prijedlog Odluke

ODLUKU O DONOŠENJU II. IZMJENA I DOPUNA DETALJNOG PLANA UREĐENJA LUKE NAUTIČKOG TURIZMA U UVALI LUKE U TISNOM

2) Plan je izradila tvrtka Akteracija d.o.o. iz Zagreba.

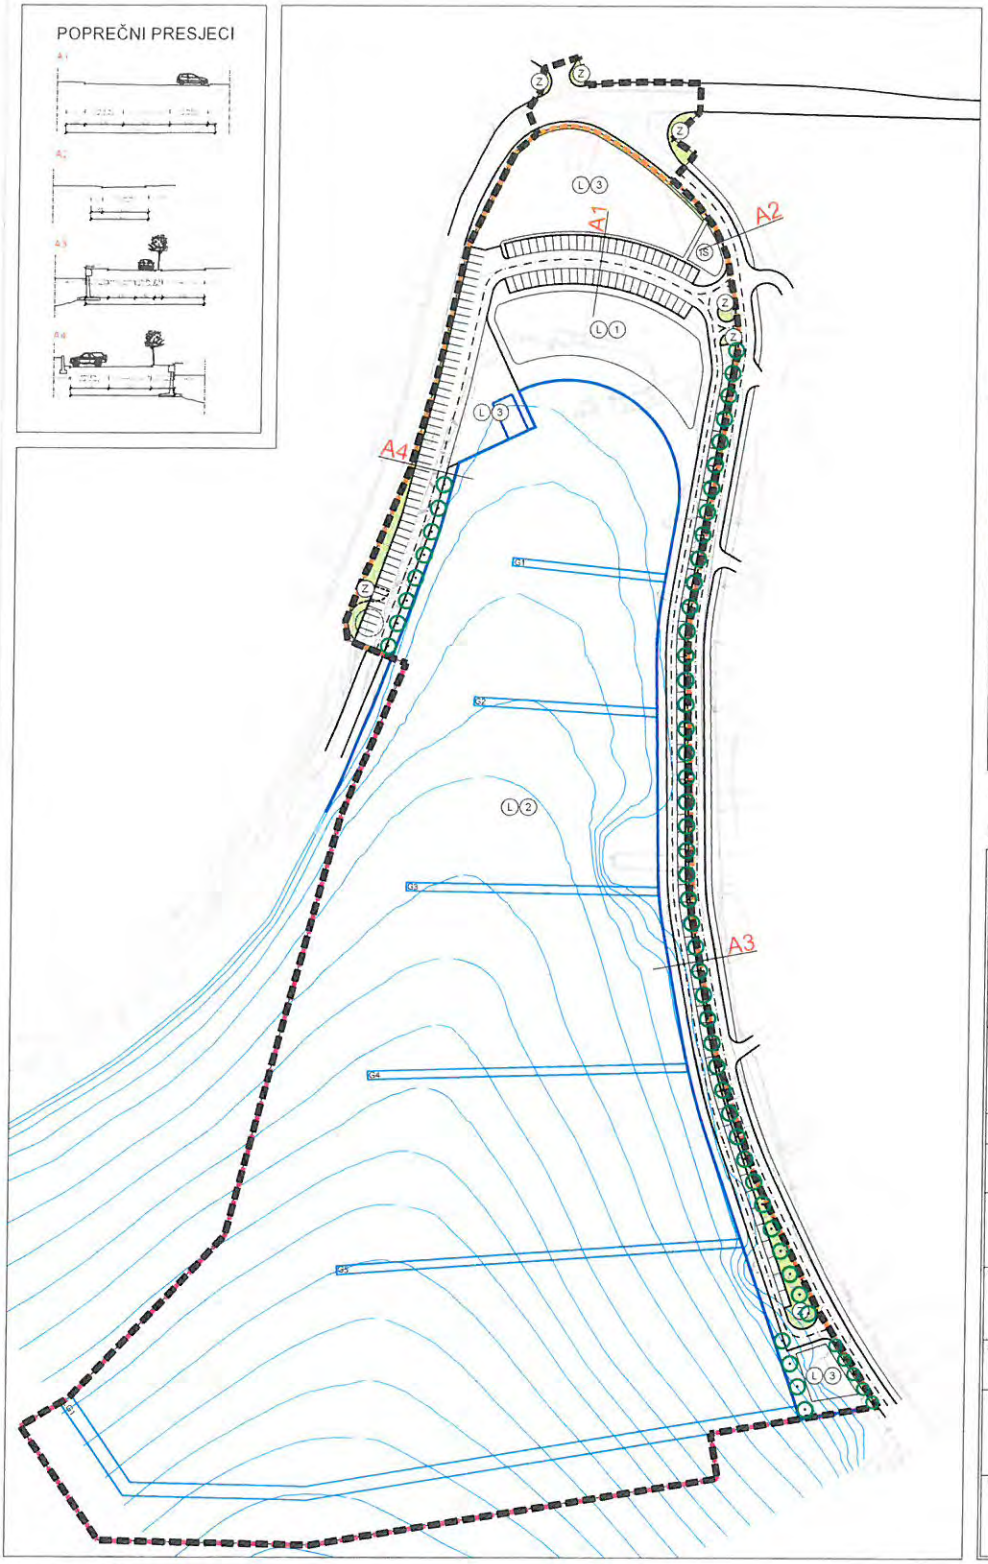
Članak 5. mijenja se i glasi: "

1) Namjena površina razgraničena je i označena bojom i planskim znakom na kartografskom prikazu 1. Detaljna namjena površina.

2) Ukupna veličina prostora u granicama obuhvata DPU iznosi 6,34 ha. Plan obuhvaća luku nautičkog turizma i raskrižje na državnoj cesti u sjevernom dijelu.

3) Planirani kapacitet luke nautičkog turizma je maksimalno 199 vezova u moru.".

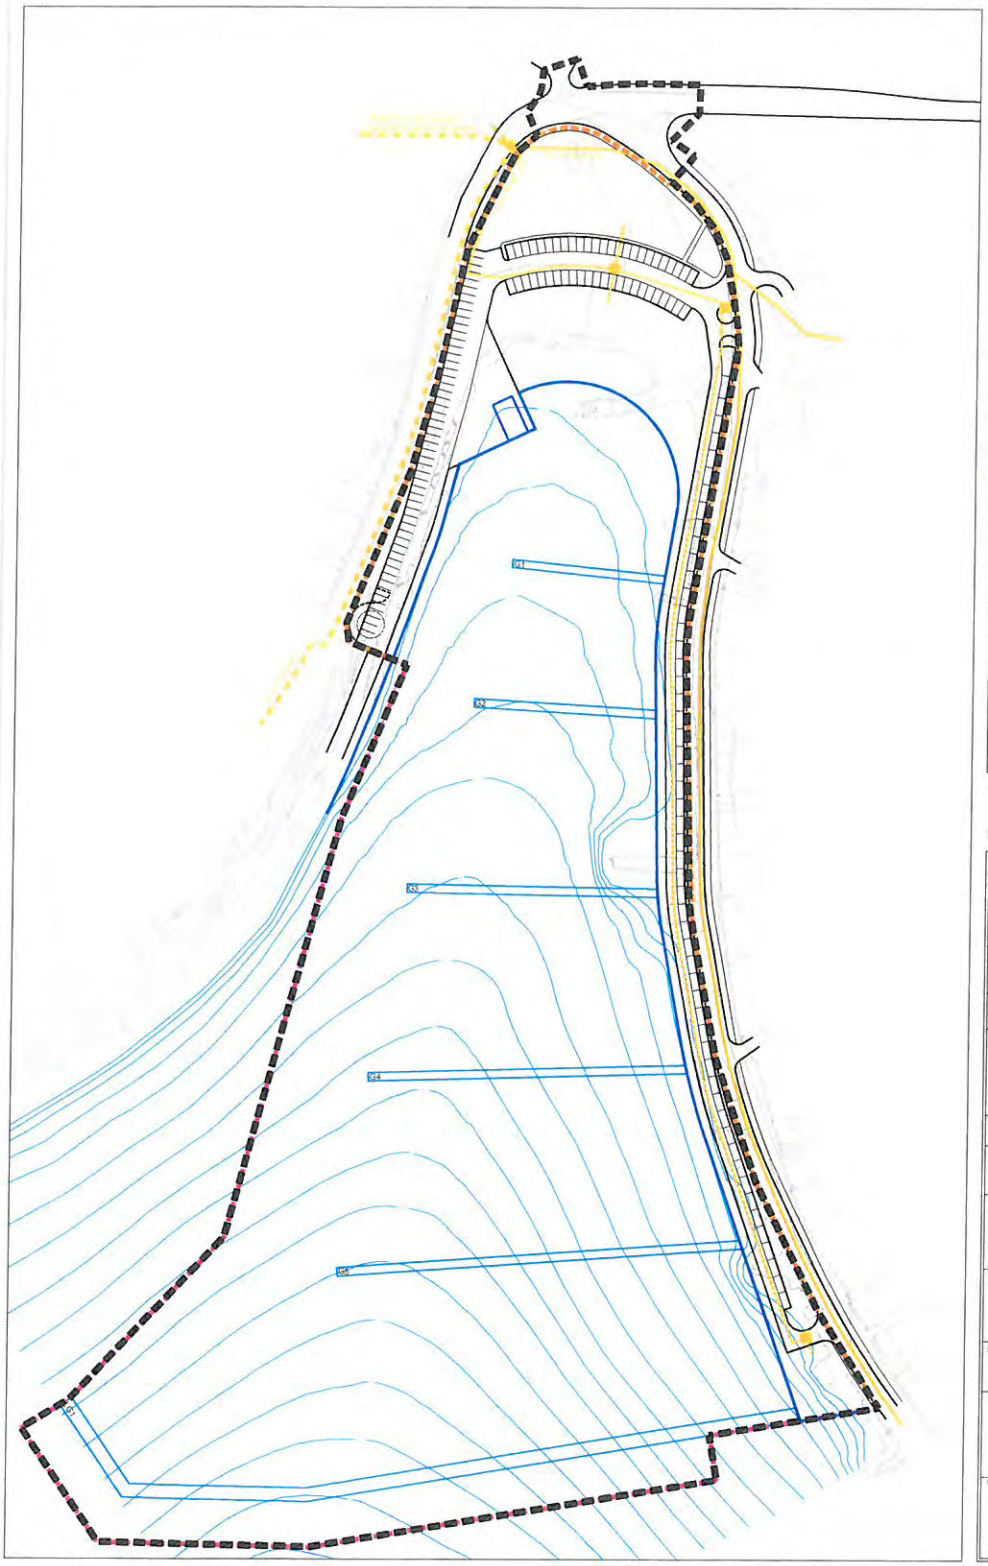
Članak 19. mijenja se i glasi: "

1) Predloženo rješenje križanja s državnom cestom prikazano u kartografskim prikazima je informativno i detaljnim prometnim rješenjem mogu se predvidjeti i drugačiji elementi križanja (radijusi, širine i sl.), uključivo i kružno križanje. U cilju očuvanja prostora za moguće proširenje državne ceste i rekonstrukcije križanja, na kartografskom prikazu "4. Uvjeti gradnje" u zoni križanja određena je površina "Zaštitni koridor mogućeg proširenja državne ceste" unutar koje nije dozvoljena gradnja zidova, podzida, ograda s punim betonskim ili kamenim podnožjem, revizijskih okana infrastrukture i drugih elemenata koji bi tehnički otežali ili onemogućili rekonstrukciju državne ceste u toj površini.

2) U zapadnom dijelu obuhvata, izvan zone križanja, zidovi podzidi, ograde s punim betonskim ili kamenim podnožjem, revizijska okna infrastrukture i drugih elemenata koji bi tehnički otežali ili onemogućili rekonstrukciju državne ceste moraju biti izgrađeni najmanje 3 m od postojećeg kolnika, odnosno, na udaljenosti koja omogućava formiranje državne ceste u širini od 10 m (kolni trak 2 x 3.0 m, rubni trak 2 x 0.4 m i nogostup 2 x 1.6 m).

U članku 20., stavku 2), tekst "u grafičkom prilogu - br.kart.prik. 2a. odnosno u tabeli članka 6. ovih odredbi" mijenja se tekstom "kartografskim prikazom 2.a Prometna, ulična i komunalna infrastrukturna mreža - Promet".

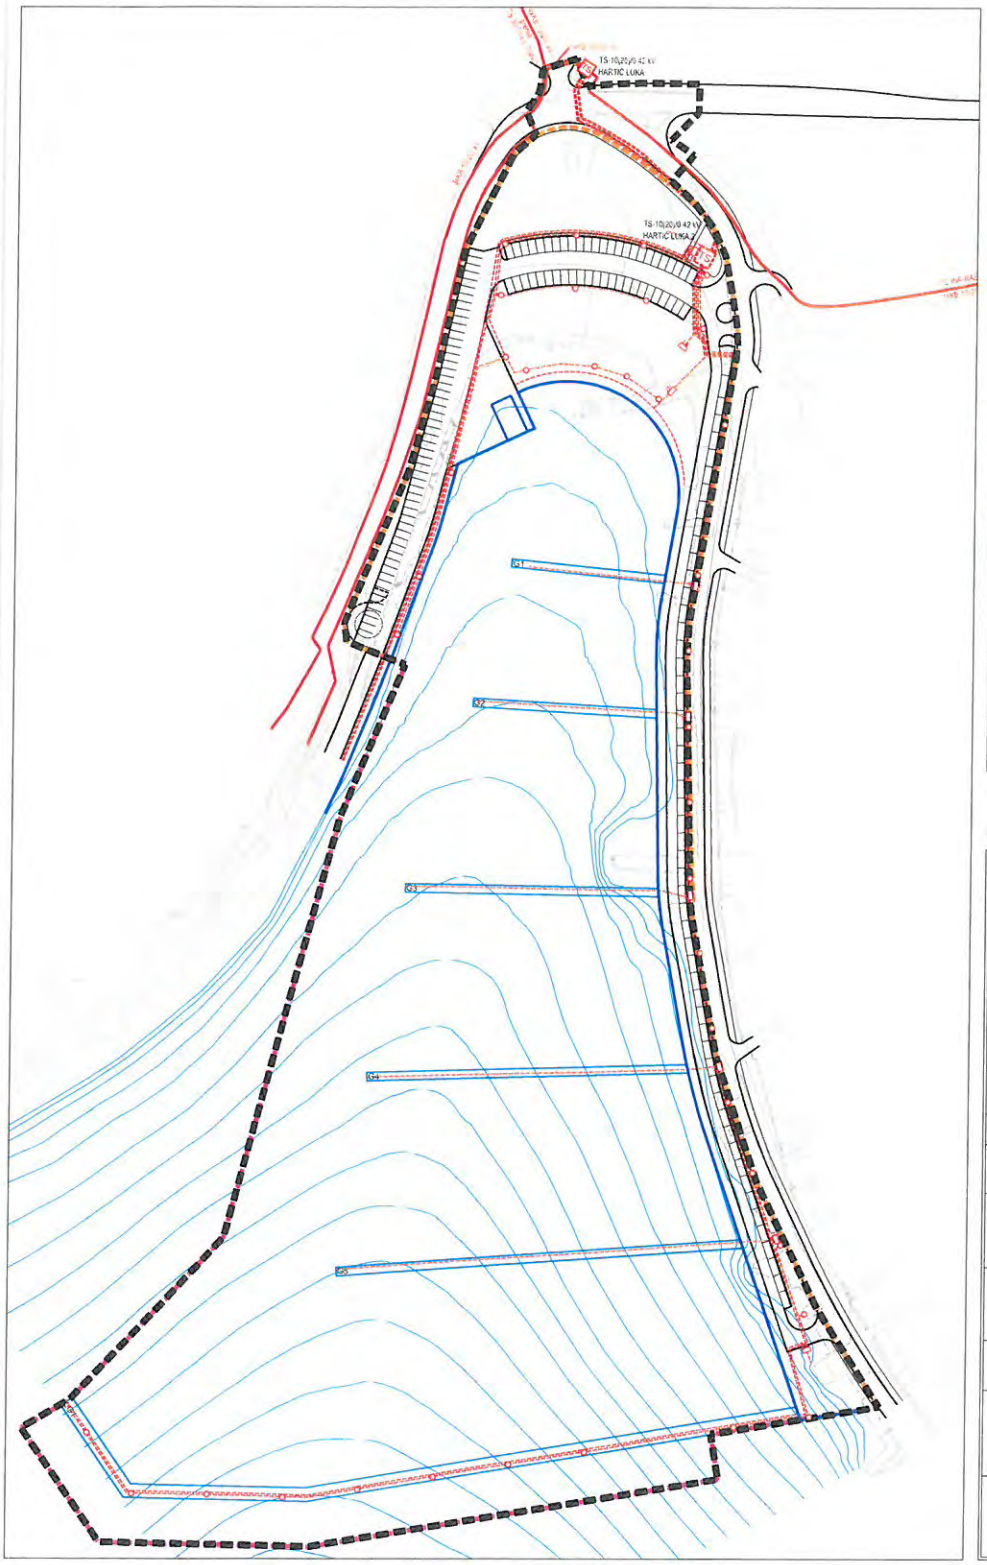
2) U istom članku, stavku 1), tekst "u grafičkom prilogu - br.kart.prik. 2b" mijenja se tekstom "na kartografskom prikazu 2.b Prometna, ulična i komunalna infrastrukturna mreža - Elektroničke komunikacije".

3) Planom se omogućuje postavljanje eventualno potrebnih građevina (vanjskih kabinet-ormarića) za smještaj elektroničke komunikacijske opreme zbog potreba uvođenja novih tehnologija ili pristupa novih operatora odnosno rekonfiguracije mreže.".

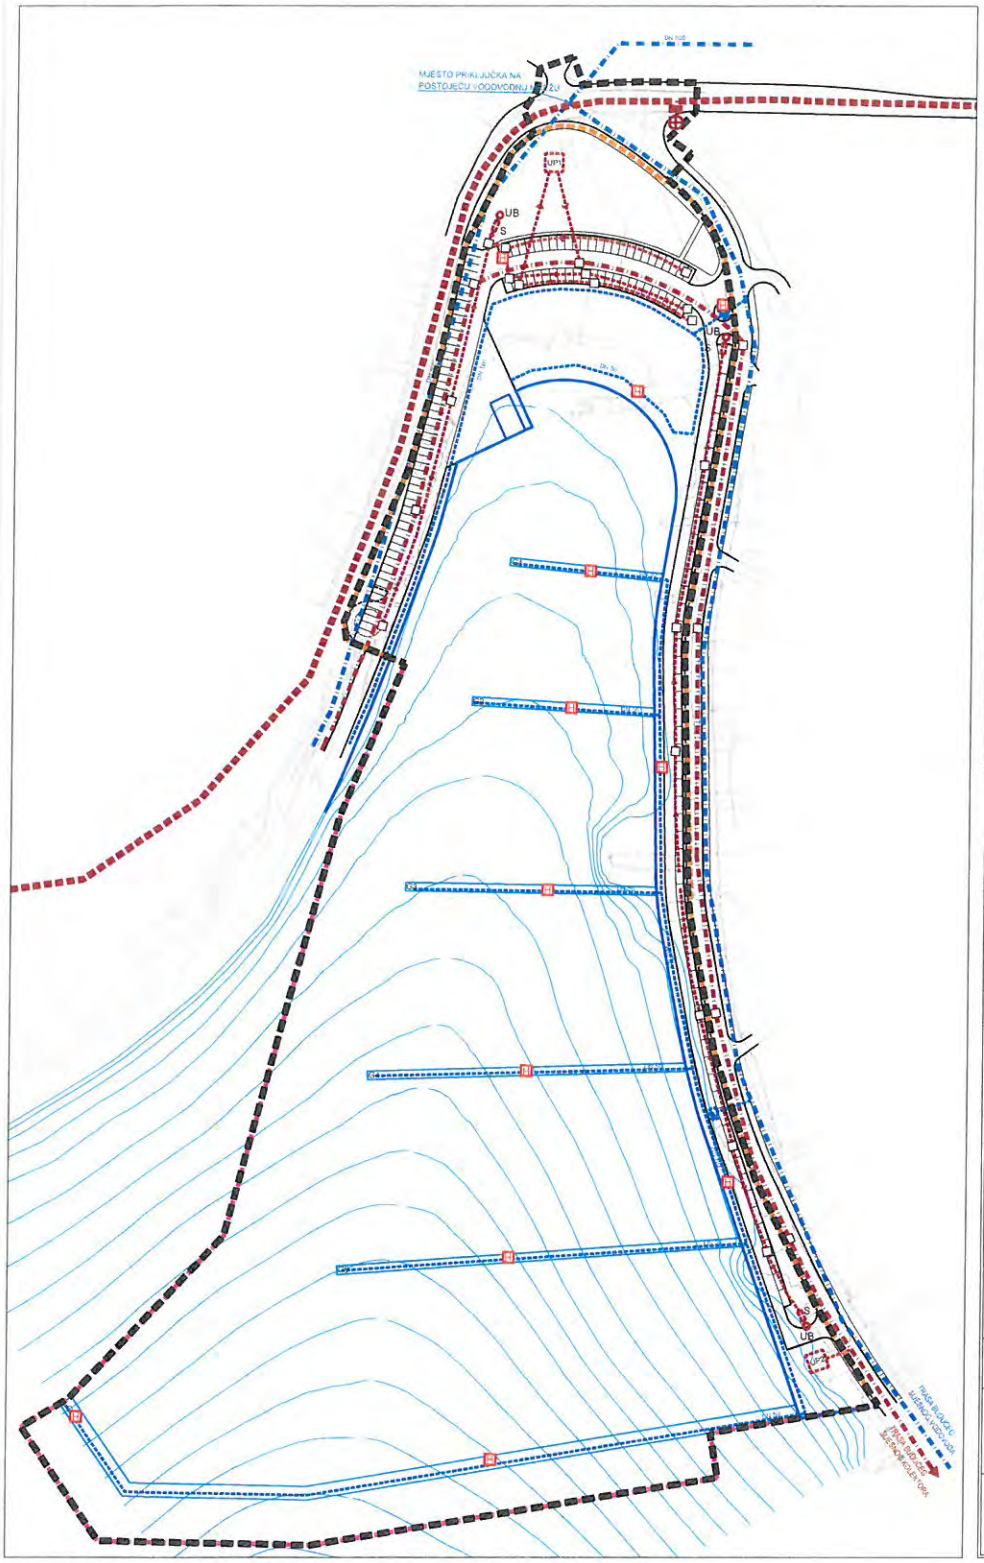
1) Elektroopskrbni sustav prikazan je na kartografskom prikazu 2.c Prometna, ulična i komunalna infrastrukturna mreža - Elektroenergetski sustav.".

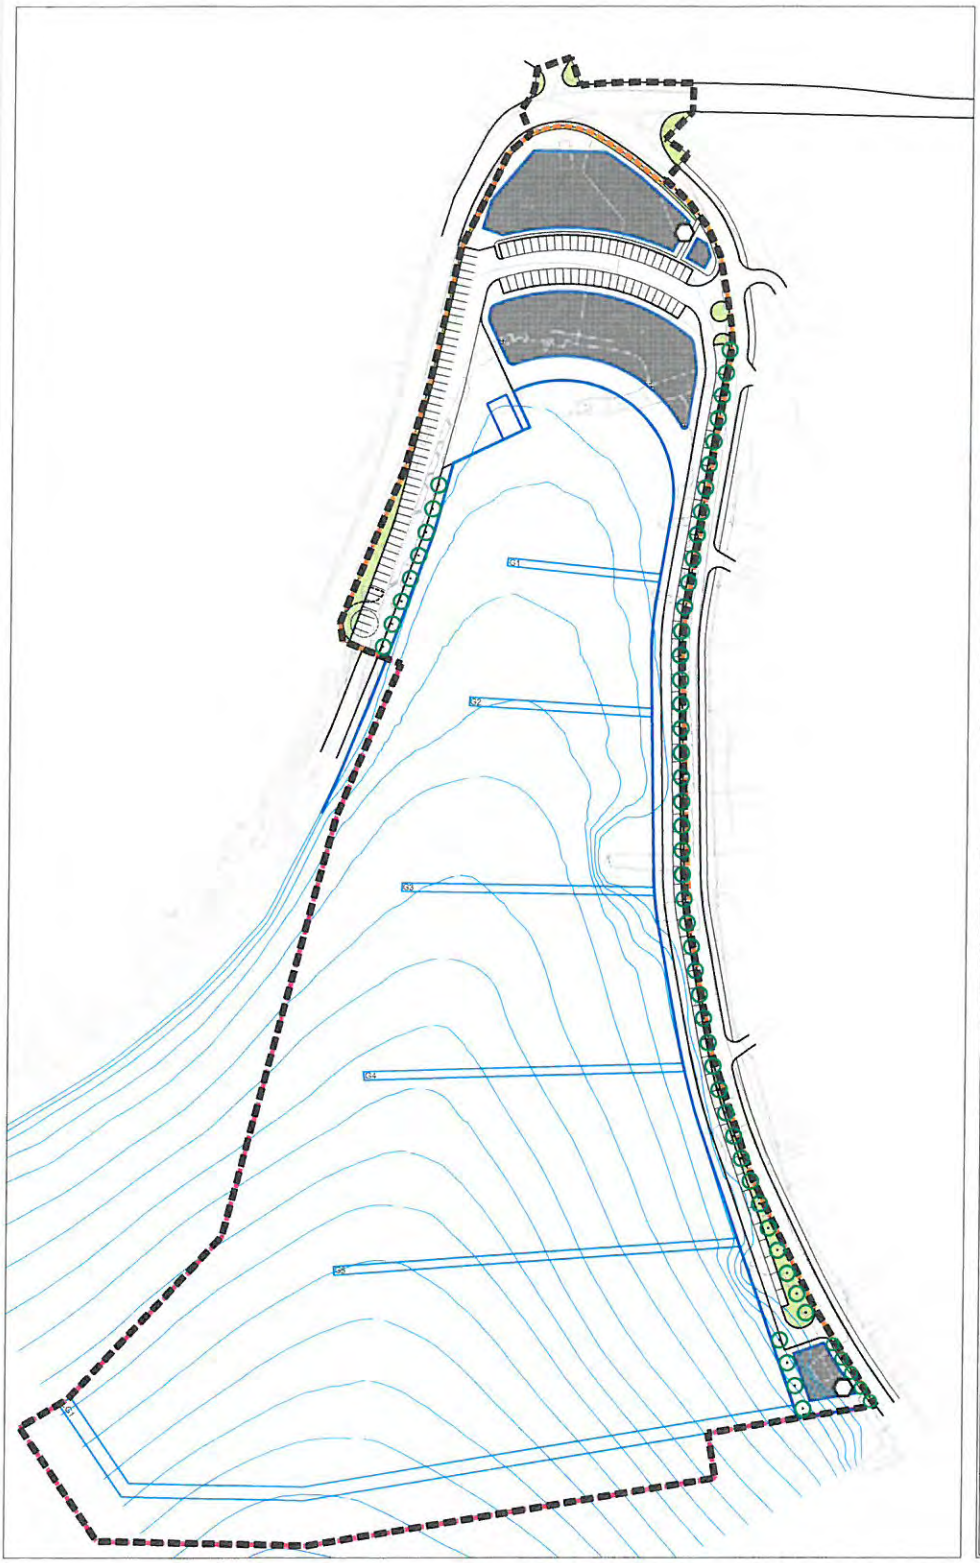
1) Sustav vodoopskrbe prikazan je na kartografskom prikazu 2.d Prometna, ulična i komunalna infrastrukturna mreža - Vodoopskrba i odvodnja.".

1) Sustav odvodnje otpadnih voda prikazan je na kartografskom prikazu 2.d Prometna, ulična i komunalna infrastrukturna mreža - Vodoopskrba i odvodnja.

2) Za sustav javne odvodnje aglomeracije Pirovac-Tisno-Jezera predviđena je izgradnja uređaja drugog stupnja pročišćavanja. Pročišćene otpadne vode nakon UPOV-a ispuštat će se putem

5) Odvodnja oborinskih voda sa površina unutar obuhvata Plana mora se riješiti na način da se iste ne slijevaju na državnu cestu.".

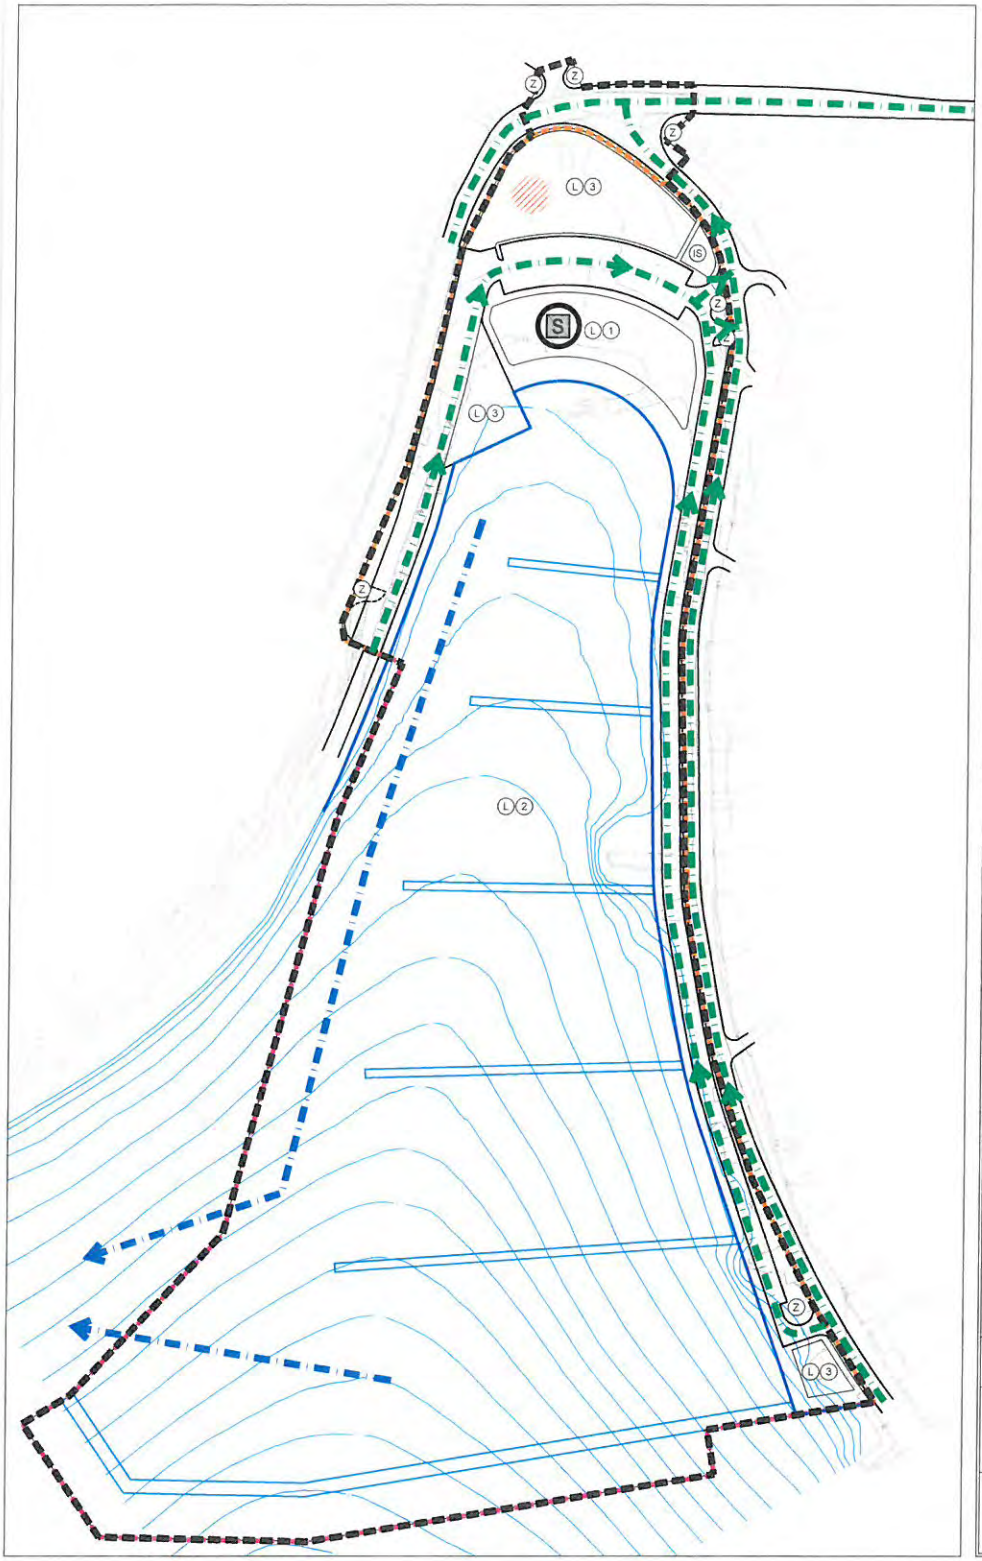
Članak 57. mijenja se i glasi: "

Na kartografskom prikazu 6. Zaštita od prirodnih i drugih nesreća prikazane su mjere zaštite od elementarnih nepogoda i ratnih opasnosti. Način uzbunjivanja i obavješćivanja stanovništva te evakuacija i zbrinjavanje stanovništva i materijalnih resursa odvijati će se sukladno Planu zaštite i spašavanja Općine Tisno. Sirena za uzbunjivanje stanovništva može biti postavljena u centralnom dijelu luke posebne namjene. Evakuacija unutar obuhvata plana obavljat će se preko prometne mreže. Radi osiguranja pristupa interventnih vozila i omogućavanja evakuacije propisane su visine i udaljenosti građevina od prometnih površina kako bi se spriječilo njihovo rušenje na prometne površine. Osim evakuacije kopnenim putem, evakuacija je moguća i morskim putem. Za okupljanje i zbrinjavanje zaposlenika i gostiju u slučaju prirodnih ili drugih nesreća koristi se neizgrađene površine parkirališta. Ovim planom nije predviđena gradnja jednonamjenskih skloništa.".
